AVIS DU CONSEIL DU PATRIMOINE DE MONTRÉAL

Émis le 22 octobre, à la suite de la réunion du 3 octobre 2025

Réaménagement du Parc Percy-Walters

A25-VM-08

Plan du secteur d'intervention existant (limite du parc en pointillé bleu).

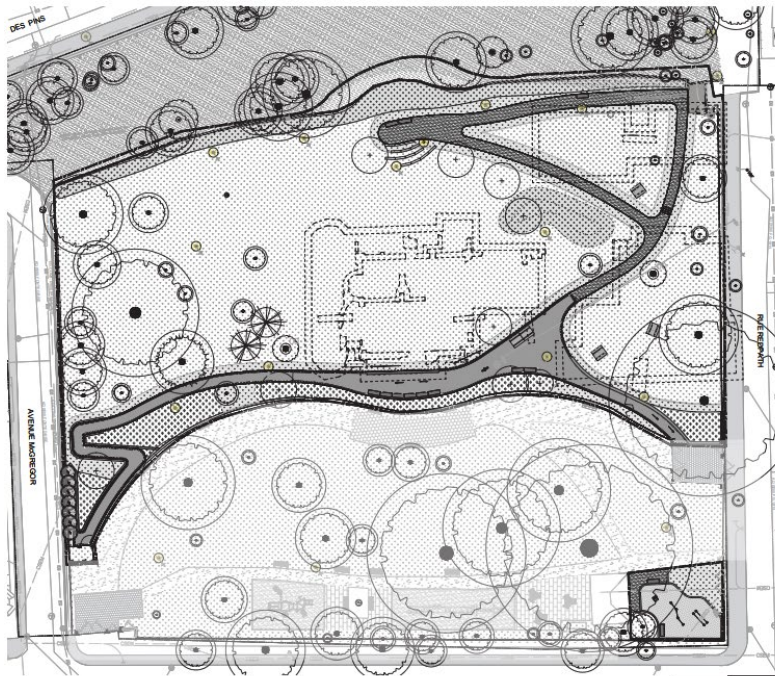
Le CPM souligne que les interventions proposées risquent d'altérer l'intégrité de certains éléments d'origine ou d'intérêt patrimonial, notamment les escaliers en pierre, les murets de soutènement et les plantations structurantes. Il est essentiel de distinguer les éléments à restaurer de ceux pouvant être remplacés, tout en assurant une cohérence dans les matériaux, les techniques et le vocabulaire formel. Il recommande de maintenir les alignements végétaux existants, et d'éviter toute modification du relief susceptible d'altérer la lecture du site.

Le CPM juge important d'assurer la continuité visuelle et l'harmonie du design avec le Parc du Mont-Royal, notamment par le choix des matériaux, des couleurs et du mobilier, et demeurer discret, réversible et cohérent avec le langage formel du parc. Les nouvelles clôtures devraient également s'inspirer du modèle hérité du temps de la villa et du design développé dans le Parc du Mont-Royal. Ce modèle devrait également être repris pour remplacer la clôture en mailles existante le long de la l'avenue McGregor; une composante peu compatible avec l'environnement de ce site.

La lisibilité des accès pourrait être améliorée, notamment du côté sud-est, où l'entrée est jugée peu intuitive. Il y a à valoriser les seuils historiques du site, en particulier ceux liés à l'ancienne allée en demi-lune de la villa Rosemount, afin de renforcer la compréhension du site et son accessibilité. De même, l'accès lié à l'escalier Redpath et le Parc du Mont-Royal pourrait être renforcé.

3. Aligner la division des fonctions du parc sur les tracés dictés par les occupations anciennes du site, éviter une fragmentation excessive des usages et mieux définir l'espace le long de l'avenue du Docteur-Penfield comme une zone dédiée aux enfants et aux familles, en respect des intentions initiales de Percy Walters.

4. Remplacer les espèces végétales envahissantes par des essences indigènes.
5. Améliorer la lisibilité des accès au parc, notamment du côté est, en valorisant les seuils dictés par l'histoire du site et la présence de l'escalier Redpath.
